BLT und BLZP im Raster 5.0x – Ergänzung einer Schraubensicherung

Art der Maßnahme: ☒ PCN ☐ PDN ☒ Kurzfristige Aktion (< 6 Monate)

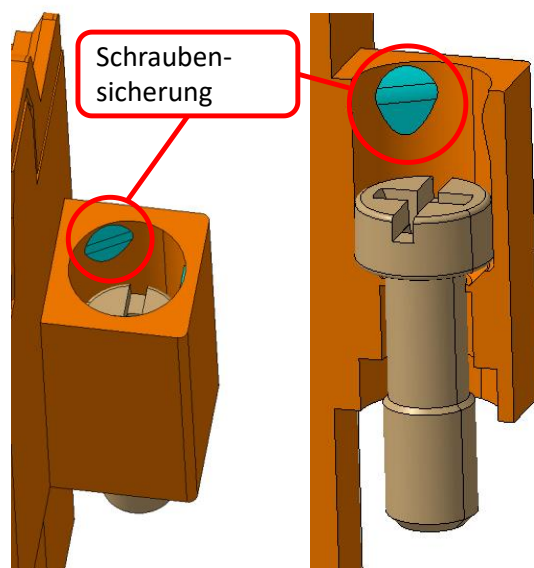
Aufgrund einer Produkthanpassung und einer damit einhergehenden Qualitätsverbesserung, werden die Schraubflanschversionen der BLT und BLZP im 5.0x Raster zukünftig mit einer neuen Schraubensicherung ausgeliefert. Diese Maßnahme soll die Schraube gegen das Herausfallen während des Transports oder nach dem Lösen sichern.

Alte Variante

Neue Variante
